Änderung der LLFS Abdeckplatte

Die Abdeckplatte der LLFS wurde verstärkt.

LLFS 90 Old design

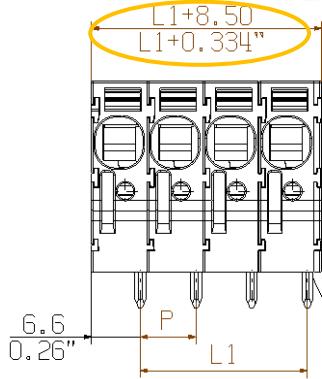
Die Abdeckplatte der LLFS wurde verstärkt, um die Stabilität zu erhöhen.
Auf die weiteren elektrischen Daten hat dies keinen Einfluss.
